Q et R #1

Projet : 01B46-13-0254-Réfection des murs extérieurs

Addenda A-1

Projet : Réfection de murs extérieurs - bâtiment administratif, Centre de recherche - CRDBLP
Agriculture et Agroalimentaire Canada

MODIFICATION AU DESSIN 1/A100
PLAN TOUR EST NIVEAU 1 /
East tower level 1 plan

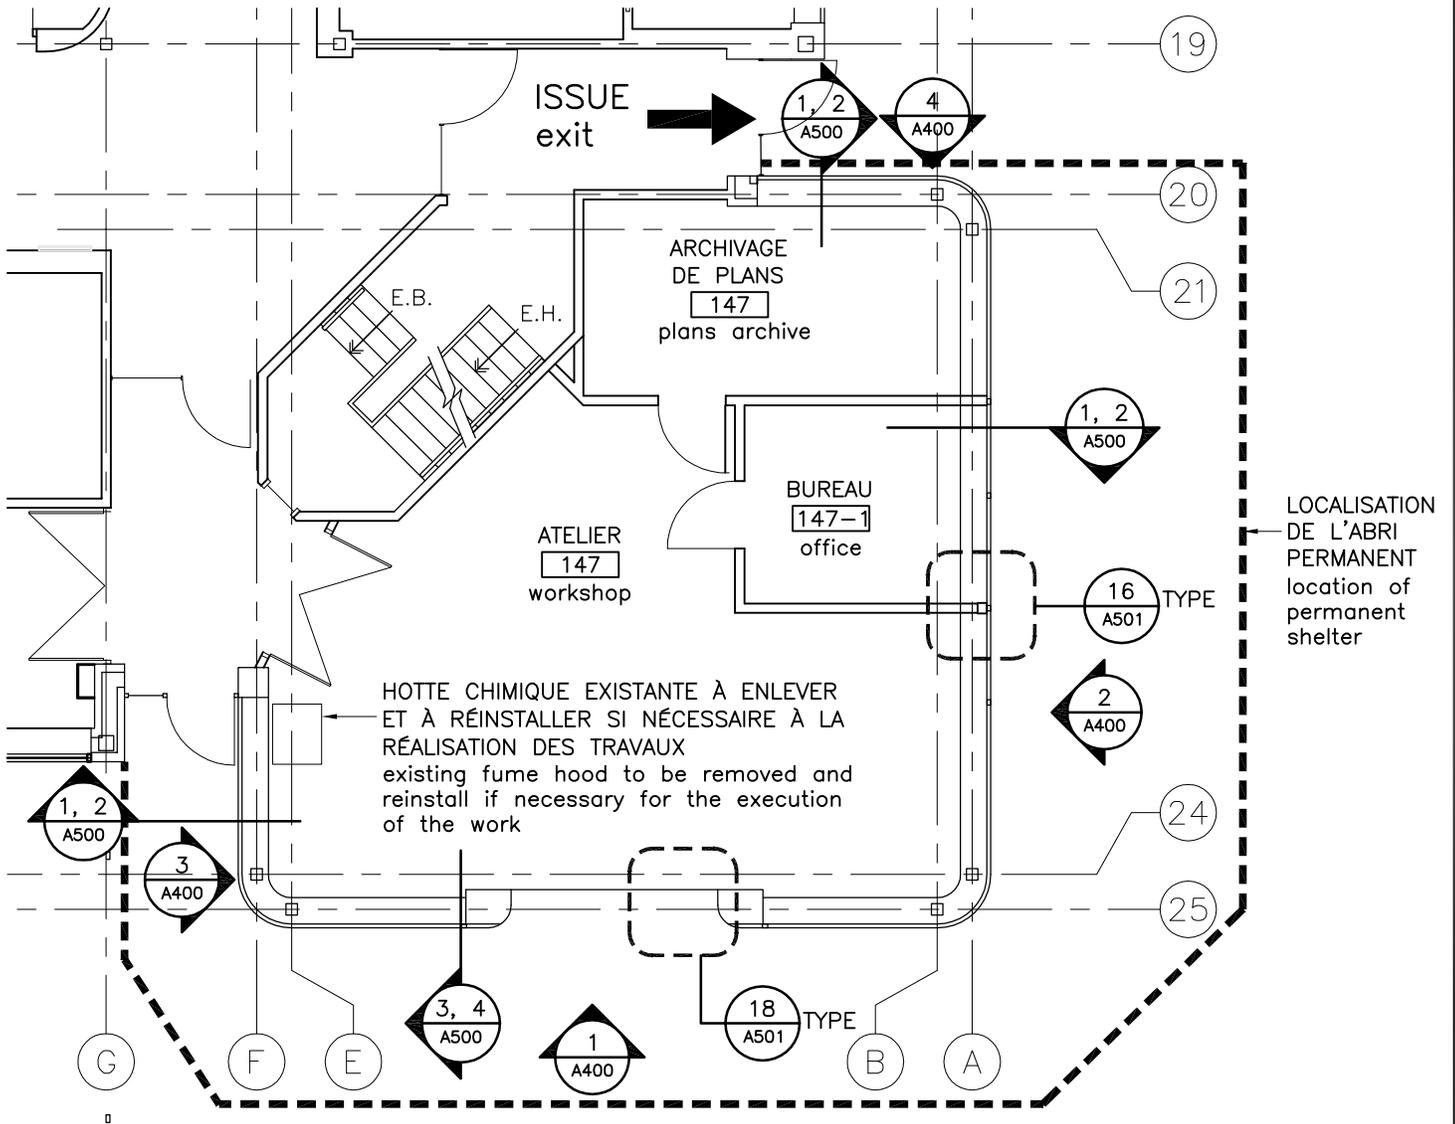
1. Dessin 1, Plan tour Est niveau 1

1. Voir croquis A100-1.
